GOTTHARD-STRASSENTUNNEL LOS NORD

GEOLOGISCHE SPEZIALBERICHTE

STELLUNGNAHME

zu den
rechtsgutachtlichen Äusserungen
erstattet von
Dr. Hans Georg Lüchinger
Rechtsanwalt in Zürich

Portalzone

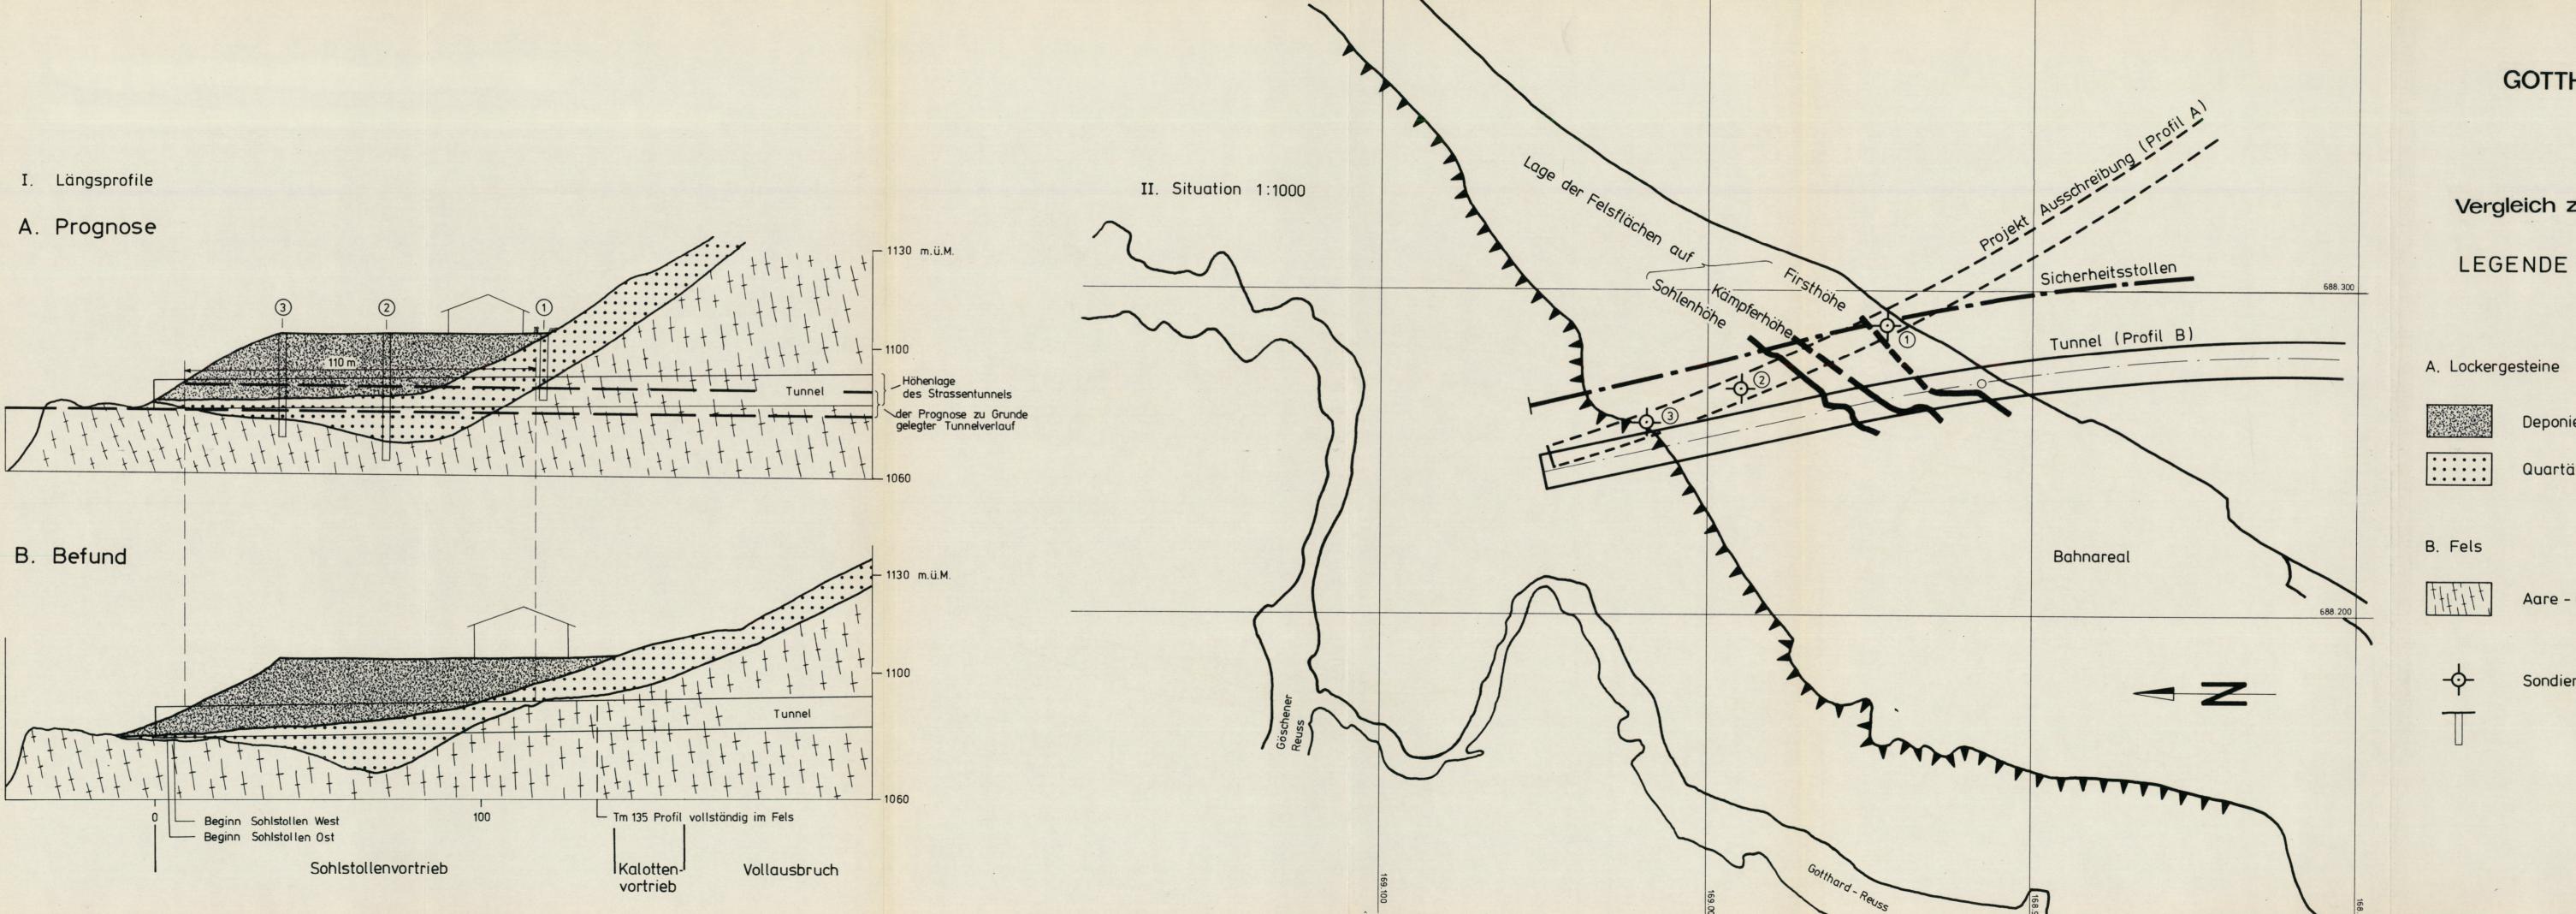
Die Lockergesteinsstrecke war etwas länger als in der Prognose angegeben wurde (135 m anstelle von 103 m). Dieser Unterschied ist auf mehrere Gründe zurückzuführen:

- Im Bereich des Nordportals wurde seinerzeit eine Kampagne bestehend aus 3 bis in den sicheren Fels vorgetriebenen Bohrungen durchgeführt. Die Bohrungen wurden längs der Achse der westlichen Spur eines damaligen Vorprojektes angeordnet. Von diesem Vorprojekt wurde jedoch beim definitiven Projekt abgewichen, sowohl was die Situation wie auch die Nivelette betrifft. Es ist dies der Hauptgrund für die Verlängerung der Lockergesteinszone. Sie entstand vor allem dadurch, dass die Nivelette höher gesetzt und die Felsoberfläche schiefer angeschnitten wurde. Die Aenderungen wurden jedoch erst nach der Ausschreibung vorgenommen. Aufgrund der nur geringfügigen zu erwartenden Abweichungen wurde die Prognose nicht mehr korrigiert. Aus einem Vergleich zwischen dem alten und dem neuen Trasse hätte jedoch die AGN die voraussichtliche Verlängerung der Lockergesteine ohne weiteres erkennen können. Die effektiven Verhältnisse gehen aus dem Anhang Nr. 4 hervor.

- Die effektive Lockergesteinsstrecke, bis das vollständige Tunnelprofil im Fels liegt, beträgt 135 m. Um jedoch aufgrund des relativ schiefen Anschneidens der Felsoberfläche die Risiken auszuschliessen, die bei einem nochmaligen Verlassen des Felskörpers durch Teile des Tunnels hätten entstehen können, wurden zusätzlich 27 m im Kalottenvortrieb ausgebrochen. Aus dieser Verlängerung um 27 m ergibt sich die heutige Gesamtlänge der Portalzone von 162 m.

Die Abweichung der Länge der Lockergesteinszone ist somit auf eine nachträgliche Trasseänderung und eine bautechnische Vorsichtsmassnahme zurückzuführen. Es ist deshalb nicht korrekt, diese als Fehler in der geologischen Prognose der Ausschreibung zu bezeichnen.
